ΔΗΜΟΣ ΑΙΓΙΑΛΕΙΑΣ

ΘΕΜΑ: «Αντιπλημμυρική θωράκιση Αιγιαλείας».

**ΘΕΜΑ: ΠΡΟΒΛΗΜΑΤΑ ΣΤΟΝ ΔΗΜΟ ΑΙΓΙΑΛΕΙΑΣ ΕΚ ΤΗΣ ΚΑΤΑΣΚΕΥΗΣ ΤΗΣ
ΝΕΑΣ ΣΙΔΗΡΟΔΡΟΜΙΚΗΣ ΓΡΑΜΜΗΣ**

ΘΕΜΑ: «ΚΑΤΑΣΚΕΥΗ ΑΓΩΓΩΝ ΑΠΟΡΡΟΗΣ ΟΜΒΡΙΩΝ ΓΙΑ ΤΗΝ ΑΠΟΦΥΓΗ
ΠΛΗΜΜΥΡΩΝ ΕΞ ΑΙΤΙΑΣ ΤΗΣ ΚΑΤΑΣΚΕΥΗΣ ΤΟΥ ΝΕΟΥ ΑΥΤΟΚΙΝΗΤΟΔΡΟΜΟΥ
ΚΑΙ ΤΗΣ Ν.Σ.Γ.Υ.Τ».

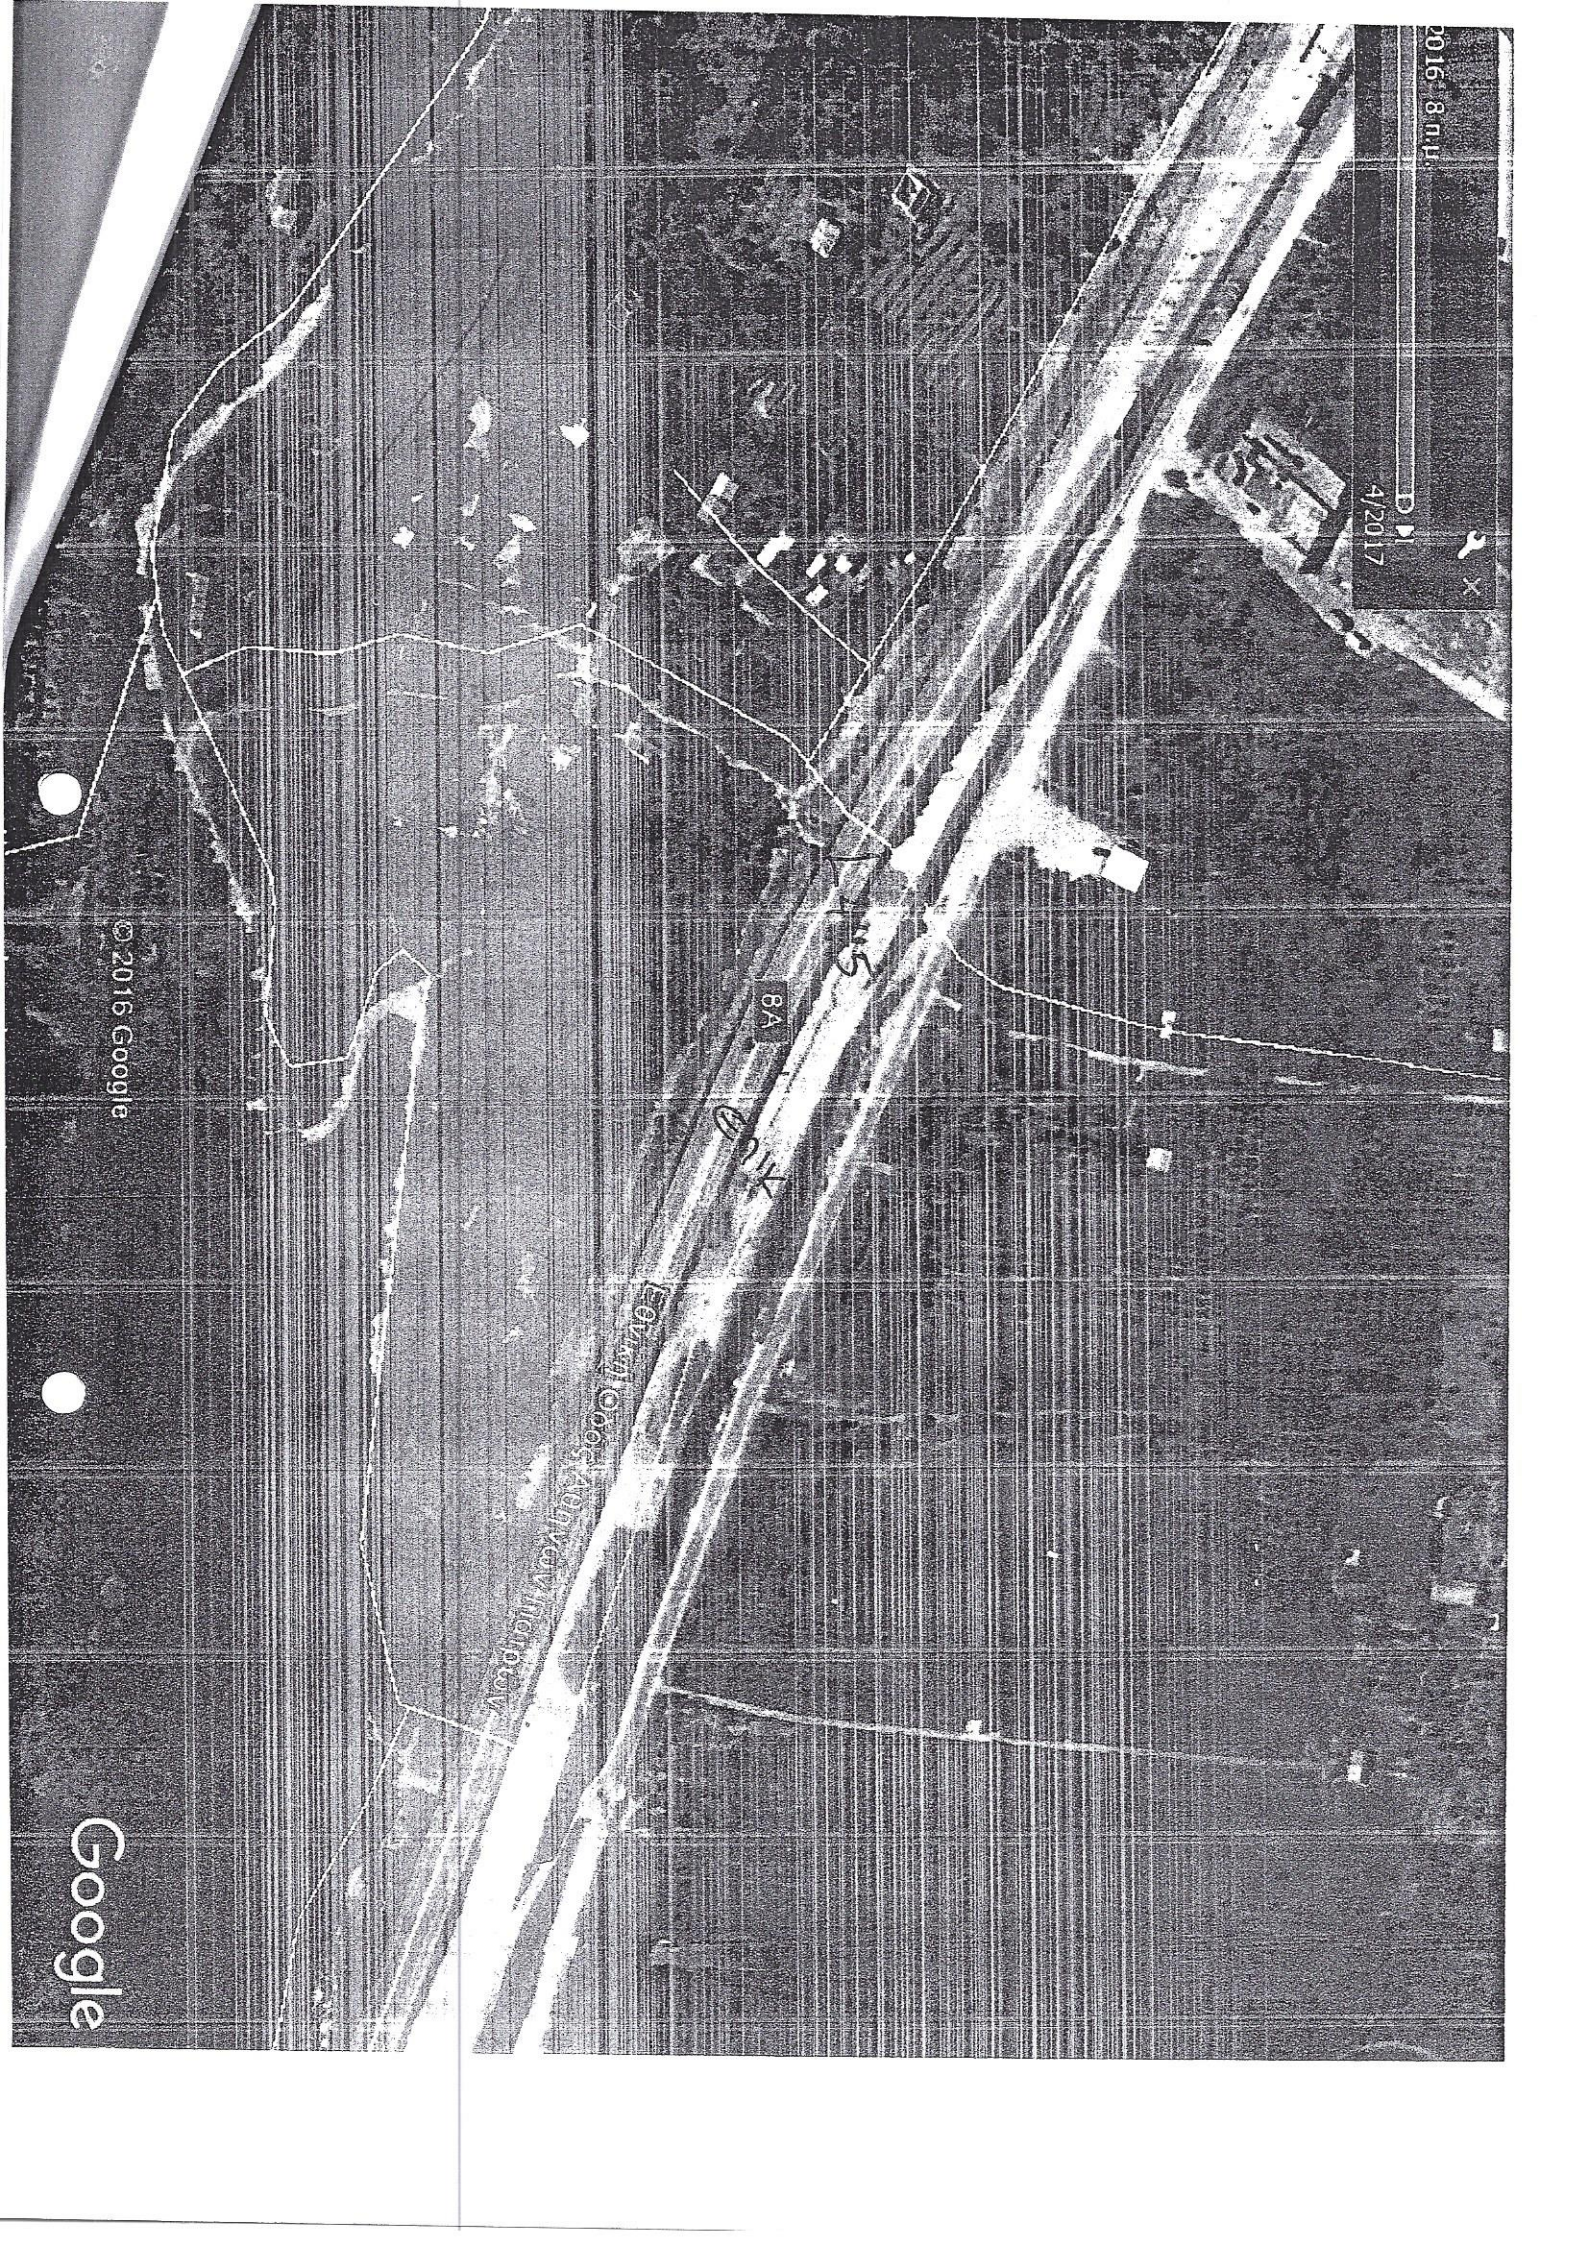
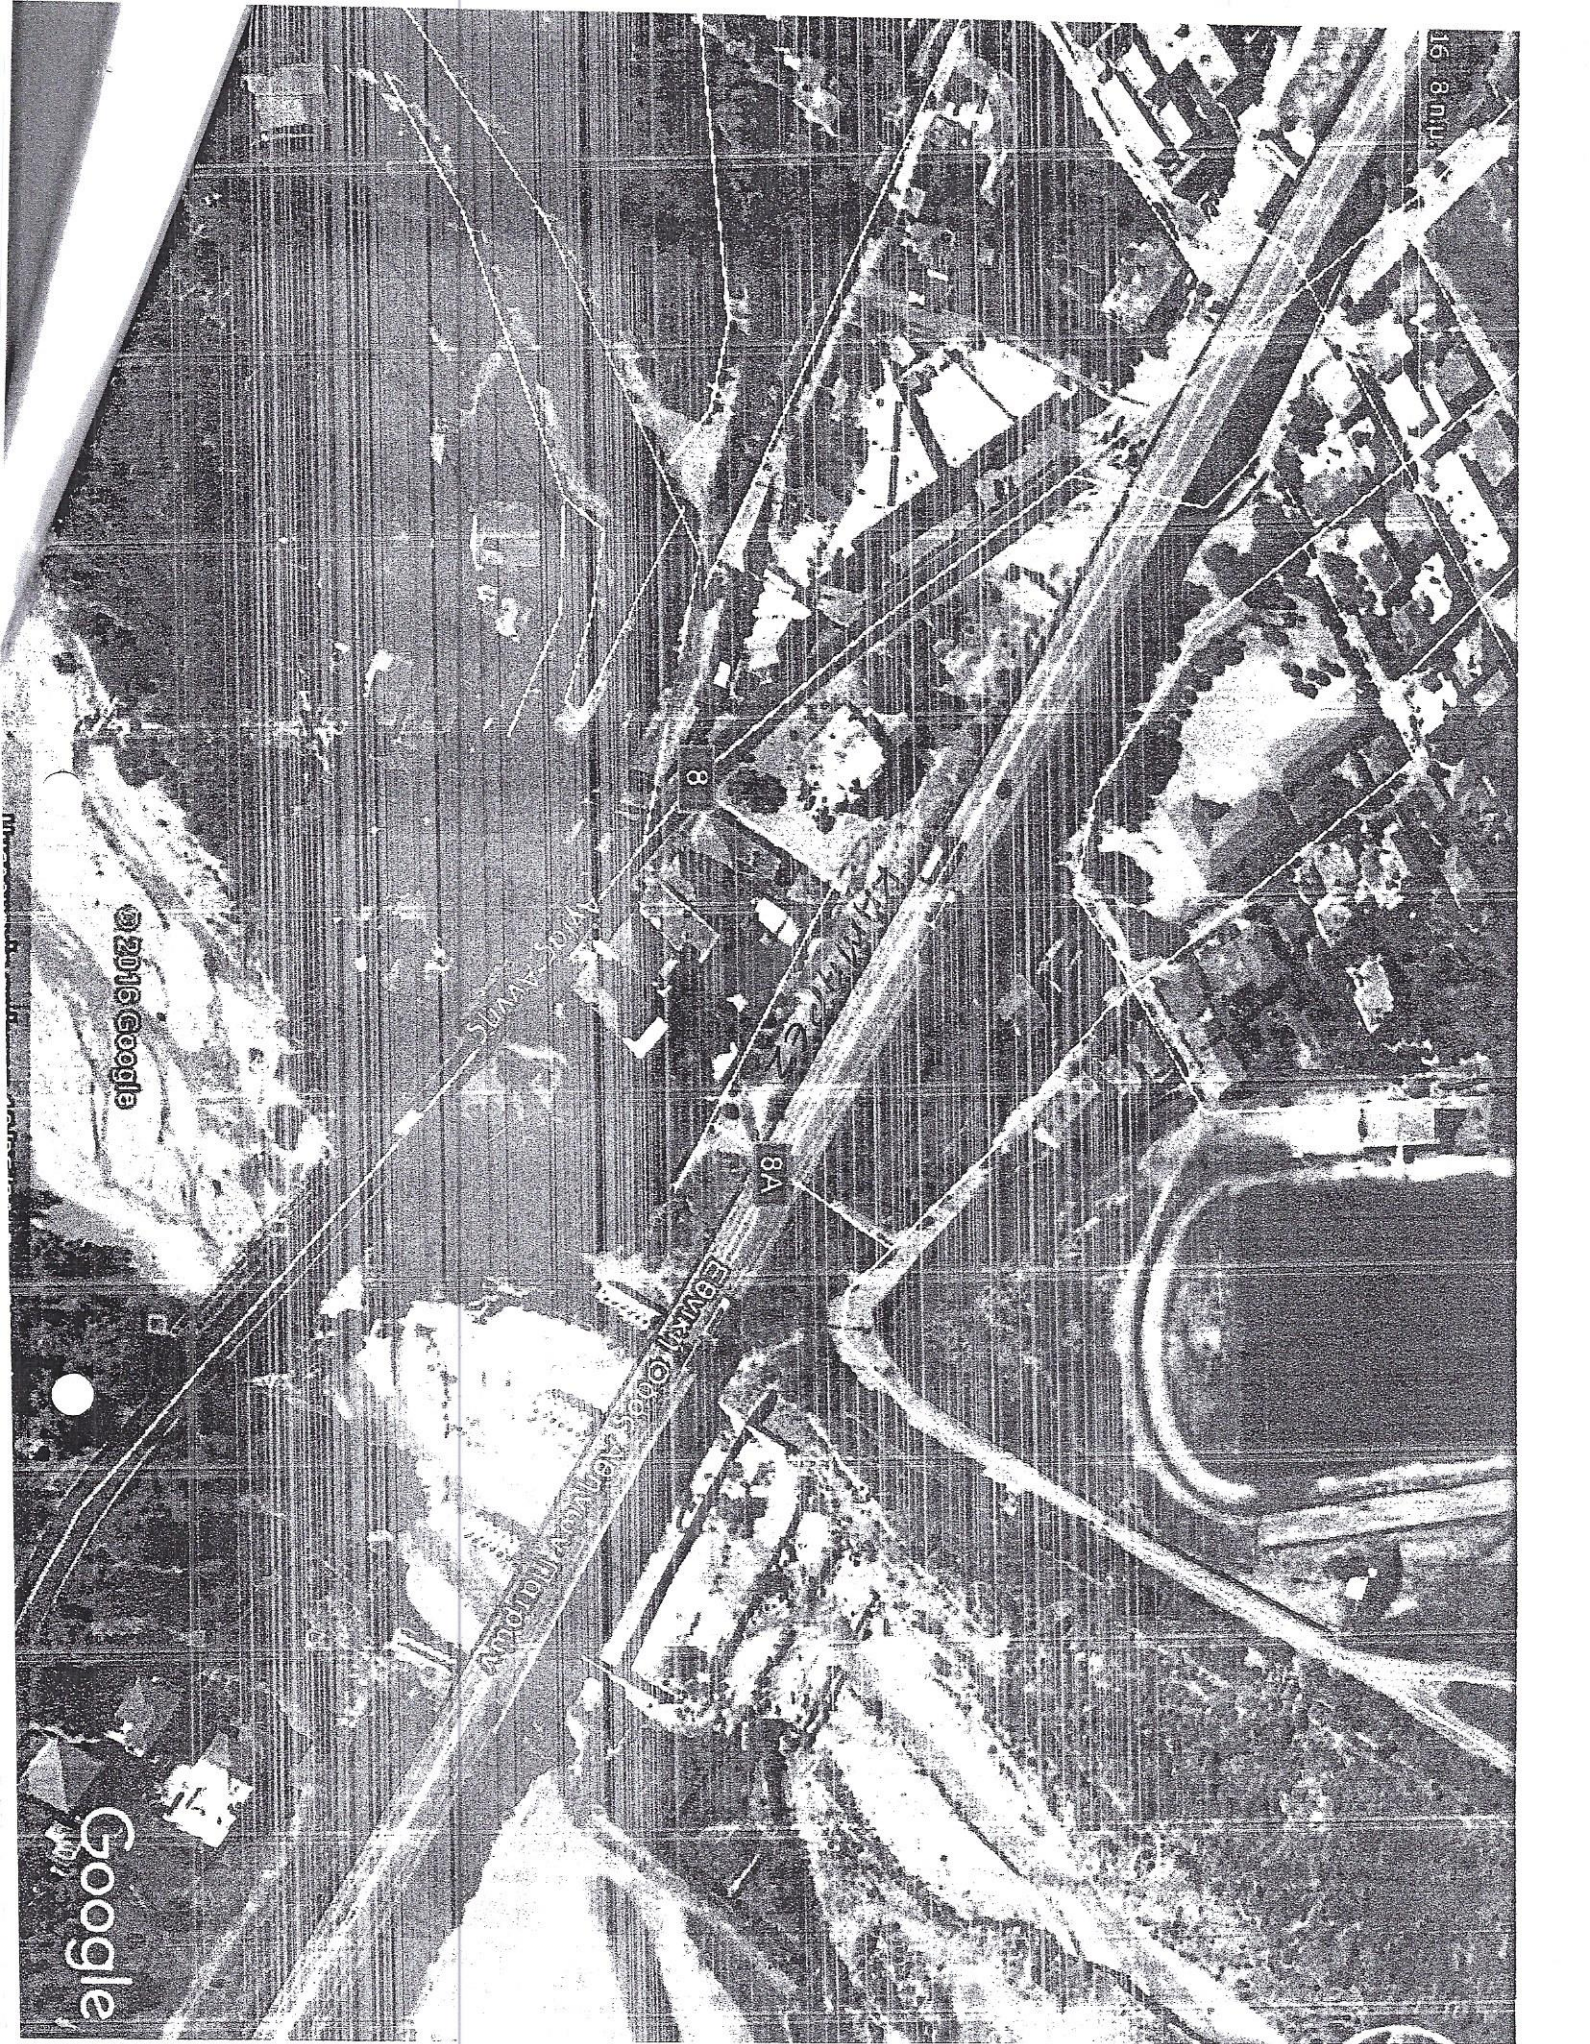
**ΚΑΤΑΛΟΓΟΣ ΤΩΝ ΕΛΑΧΙΣΤΩΝ ΑΠΑΙΤΟΥΜΕΝΩΝ ΥΔΡΑΥΛΙΚΩΝ ΕΡΓΩΝ ΓΙΑ ΤΗΝ
ΑΠΟΡΡΟΗ ΟΜΒΡΙΩΝ**

- 1. ΔΙΕΥΘΕΤΗΣΗ ΡΕΜΑΤΟΣ ΑΜΦΙΤΡΙΤΗΣ --ΠΕΡΙΟΧΗ ΑΚΟΛΗ**
ΤΕΧΝΙΚΟ Κ310 92+00
- 2. ΔΙΕΥΘΕΤΗΣΗ ΡΕΜΑΤΟΣ ΠΑΙΔΙΚΗΣ ΧΑΡΑΣ-- ΠΕΡΙΟΧΗ ΑΚΟΛΗ**
ΤΕΧΝΙΚΟ L 572 92+600
- 3. ΚΑΤΑΣΚΕΥΗ ΣΩΛΗΝΩΤΟΥ ΟΧΕΤΟΥ ΠΕΡΙΟΧΗ ΚΑΜΑΡΩΝ**
ΤΕΧΝΙΚΟ Κ323 98+300 ΚΑΙ ΔΙΑΚΛΑΔΩΣΗ ΓΙΑ ΠΑΡΑΛΑΒΗ ΟΜΒΡΙΩΝ ΝΕΑΣ
Σ.ΓΡΑΜΜΗΣ
- 4. ΚΑΤΑΣΚΕΥΗ ΣΩΛΗΝΩΤΟΥ ΟΧΕΤΟΥ ΠΕΡΙΟΧΗ ΖΗΡΕΙΑΣ**
ΤΕΧΝΙΚΟ Κ 325 ΔΙΕΛΕΥΣΗ ΚΑΙ ΠΑΡΟΧΕΤΕΥΣΗ ΟΜΒΡΙΩΝ Ν.Σ.Γ. ΑΠΟ
ΤΕΧΝΙΚΟ ΤΗΣ ΚΑΤΑΝΤΗ ΤΗΣ ΟΔΟΥ

5. ΚΑΤΑΣΚΕΥΗ ΣΩΛΗΝΩΤΟΥ ΣΤΗΝ ΠΕΡΙΟΧΗ ΕΛΑΙΩΝΑ - ΖΑΧΛΩΡΙΤΙΚΑ [ΜΕΤΟΧΙ]
ΠΑΡΟΧΕΤΕΥΣΗ ΟΜΒΡΙΩΝ ΠΕΡΙΟΧΗΣ ΚΑΤΑΝΤΗ ΤΗΣ ΟΔΟΥ ΜΕ ΔΥΟ
ΚΛΑΔΟΥΣ
ΟΔΕΥΣΗ ΣΤΗΝ ΟΔΟ ΕΜΠΡΟΣΘΕΝ ΞΕΝΟΔΟΧΕΙΟΥ «ΜΕΤΟΧΙ» ΚΑΙ ΑΠΟΛΗΞΗ
ΣΤΟΝ ΚΑΤΑΣΚΕΥΑΖΟΜΕΝΟ ΠΛΑΚΟΣΚΕΠΗ ΟΧΕΤΟ ΣΤΟΝ ΕΛΑΙΩΝΑ ΕΠΙ ΤΗΣ
ΠΑΛΑΙΑΣ ΓΡΑΜΜΗΣ. Χ.Θ 77+500
6. ΚΑΤΑΣΚΕΥΗ ΣΩΛΗΝΩΤΟΥ ΟΧΕΤΟΥ ΣΤΗΝ ΠΕΡΙΟΧΗ ΡΙΖΟΜΥΛΟΥ
ΤΕΧΝΙΚΟ Κ281 81+800
7. ΚΑΤΑΣΚΕΥΗ ΣΩΛΗΝΩΤΟΥ ΟΧΕΤΟΥ ΣΤΗΝ ΠΕΡΙΟΧΗ ΝΙΚΟΛΕΪΚΩΝ
ΠΑΡΟΧΕΤΕΥΣΗ ΟΜΒΡΙΩΝ ΥΔΑΤΩΝ ΤΟΥ ΣΤΑΘΜΟΥ ΕΛΙΚΗ ΔΙΑ ΤΗΣ
ΠΑΡΑΚΕΙΜΕΝΗΣ ΟΔΟΥ.
8. ΚΑΤΑΣΚΕΥΗ ΑΓΩΓΟΥ ΣΤΗΝ ΠΕΡΙΟΧΗ ΜΠΟΥΦΟΥ ΛΑΓΚΑΔΑ ΚΑΙ ΚΑΤΑΣΚΕΥΗ
ΤΕΧΝΙΚΟΥ ΑΝΑΣΧΕΣΗΣ & ΑΠΟΡΟΦΗΣΗΣ
9. ΚΑΤΑΣΚΕΥΗ ΑΓΩΓΟΥ ΣΤΙΣ ΚΑΜΑΡΕΣ ΣΤΗΝ ΣΥΜΒΟΛΗ ΤΗΣ ΕΠΑΡΧΙΑΚΗΣ ΟΔΟΥ
ΜΕ Π.Ε.Ο.
10. ΚΑΤΑΣΚΕΥΗ ΑΠΟΣΤΡΑΓΓΙΣΤΙΚΗΣ ΤΑΦΡΟΥ ΣΤΗΝ ΠΕΡΙΟΧΗ ΕΛΙΚΗΣ (L 445).

ΚΑΤΑΣΚΕΥΗ ΑΠΟΣΤΡΑΓΓΙΣΤΙΚΗΣ ΤΑΦΡΟΥ ΚΑΙ ΑΠΟΡΟΦΗΤΙΚΩΝ ΦΡΕΑΤΙΩΝ ΣΕ
ΟΛΗ ΤΗΝ ΠΕΡΙΟΧΗ ΤΟΥ ΠΑΡΑΠΑΝΩ ΤΕΧΝΙΚΟΥ.
Σας επισυνάπτουμε αποσπάσματα φωτογραφιών με τις πιθανές θέσεις των αγωγών.
